**Projet de réparation des piles
du pont Charles-De Gaulle
entre Montréal et Terrebonne**

**Étude d'impact sur
l'environnement – Addenda 2**

Préparé pour :
Ministère des Transports du
Québec
Direction de l'Île-de-Montréal

Préparé par :
Stantec Experts-conseils ltée

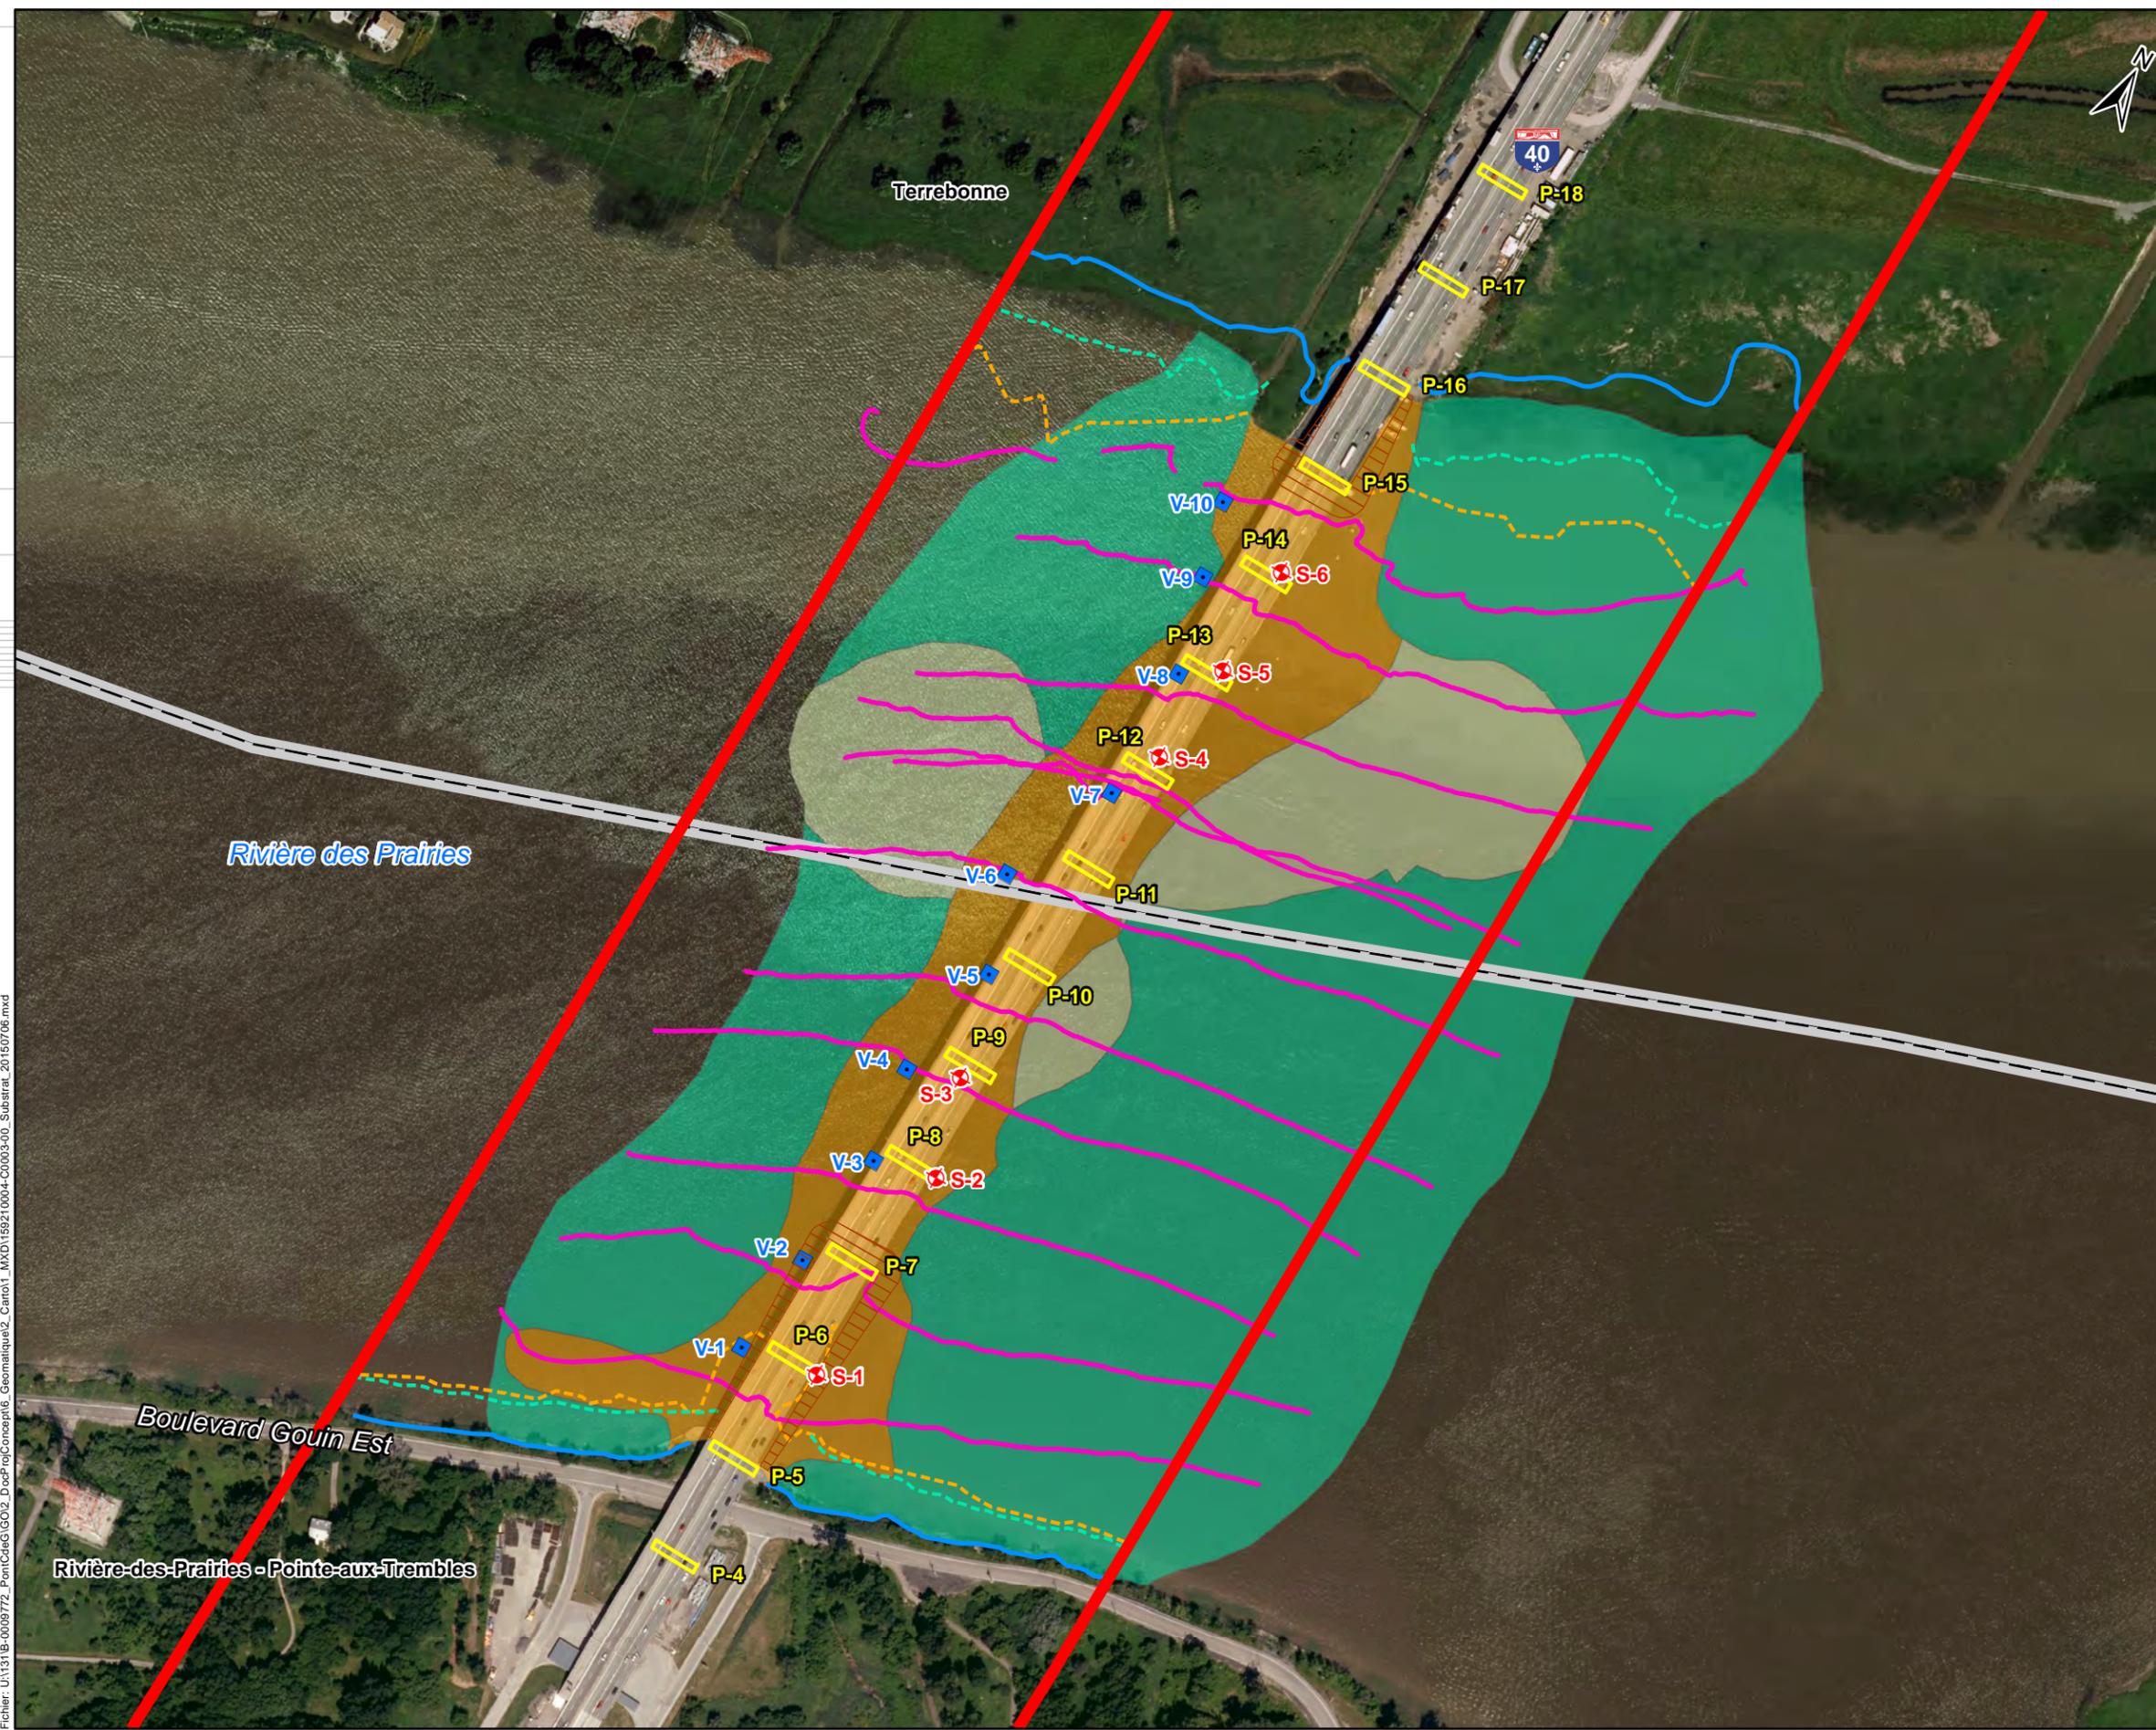
QC-2 L'initiateur devra décrire les méthodes qu'il envisage pour le chargement et le déchargement des barges et les impacts et mesures d'atténuation qui leur sont associés. En réponse à la question 15, l'initiateur invite la DEEPHI à lui faire part de toute contrainte à prendre en compte pour un éventuel aménagement en rive pour le chargement et le déchargement des barges, car ces contraintes pourront être incluses dans le devis d'appel d'offres. La DEEPHI tient à préciser que le choix de la méthode

La méthode préconisée pour le chargement et déchargement des barges consiste en l'utilisation d'un débarcadère flottant qui sera amarré soit à la rive ou aux digues (lorsqu'elles seront en place). La photographie présentée ci-dessous fournit un exemple d'un débarcadère flottant semblable utilisé lors d'un autre projet réalisé par le MTQ.

Titre **Description du substrat et localisation des stations d'échantillonnage et des transects vidéo**

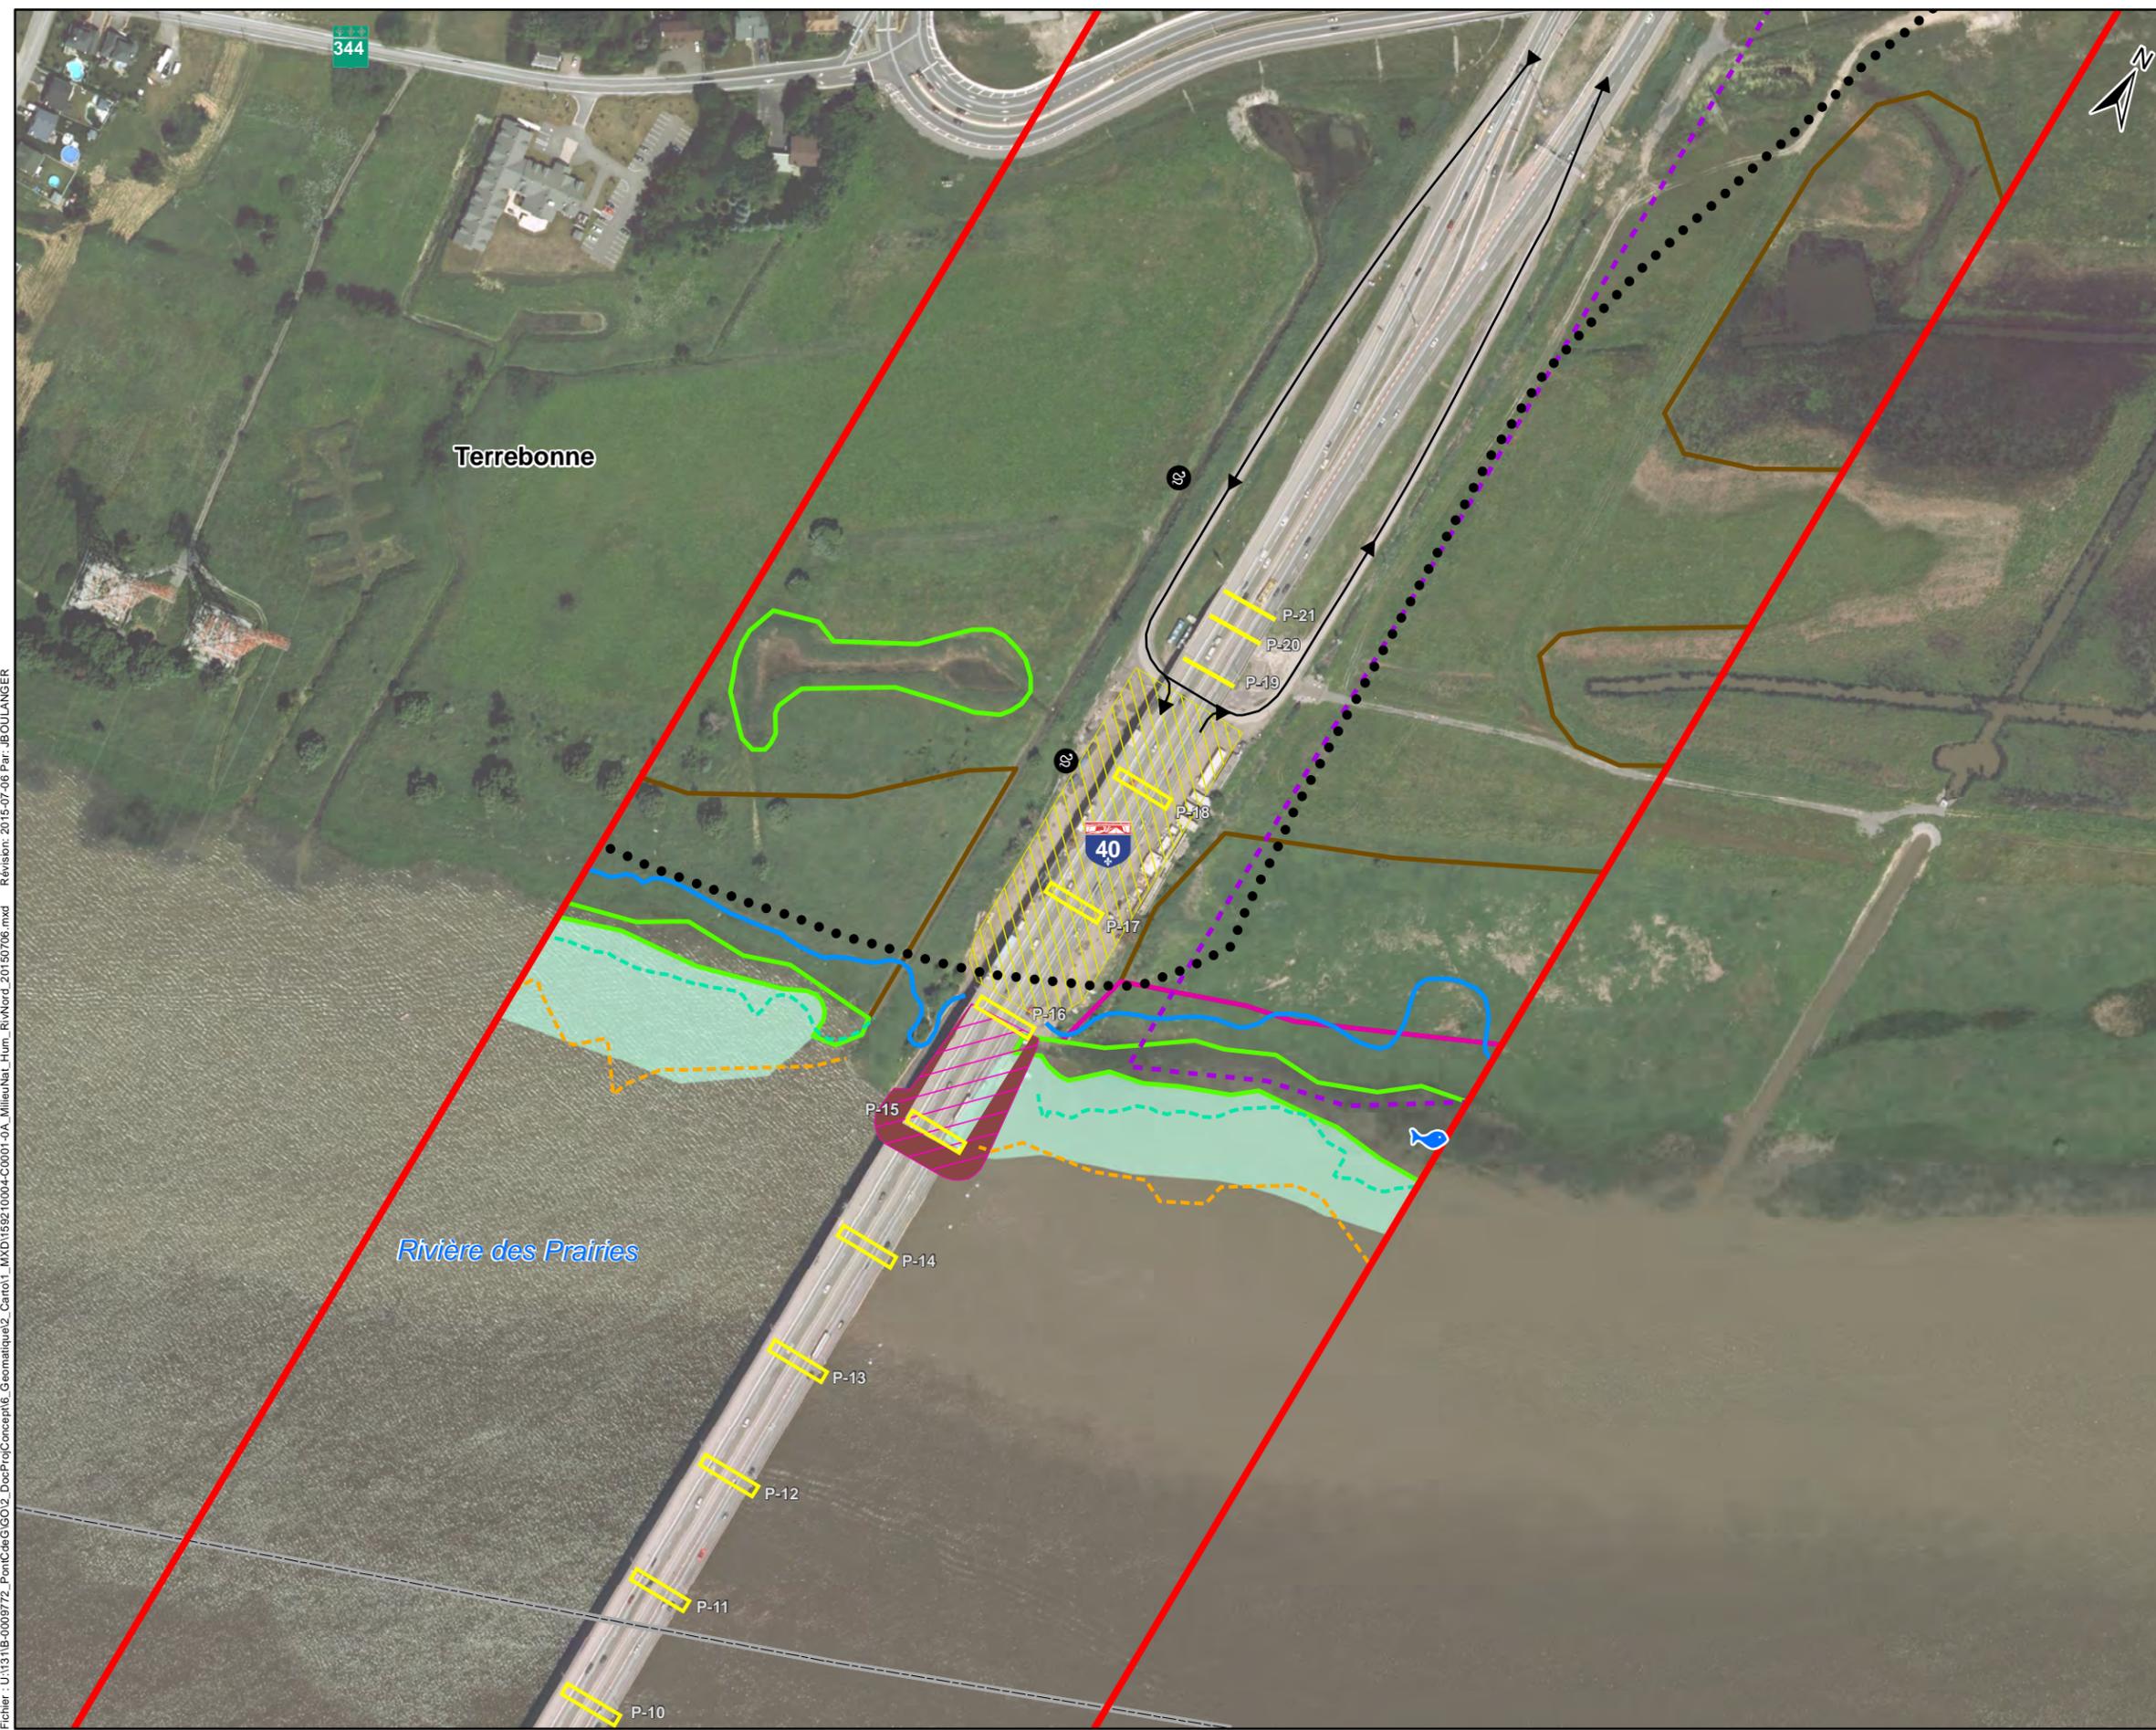
QC-1 L'initiateur devra revoir les possibilités de présence du dard de sable dans la zone des travaux. En effet, bien que l'initiateur mentionne que le dard de sable recherche principalement les cours d'eau à lit sablonneux (réponse à la question 8), plusieurs études, dont Couillard (2011), rapportent que des substrats argileux de même que des substrats de cailloux et de gravier sont également fréquentés par l'espèce. L'initiateur devra identifier les impacts du projet sur le dard de sable et les mesures d'atténuation qu'il compte mettre en place. Il devra aussi tenir compte de la présence du dard de sable lors de l'élaboration du projet de compensation.

Enfin, une visite de site réalisée à la fin du mois de juin, combinée aux informations déjà disponibles ont permis de compléter la carte des substrats jusqu'aux deux rives (voir figure présentée à l'annexe A). Il appert que les secteurs riverains qui seront empiétés temporairement par les digues sont constitués d'un mélange de matériaux grossiers (bloc-galet-caillou).
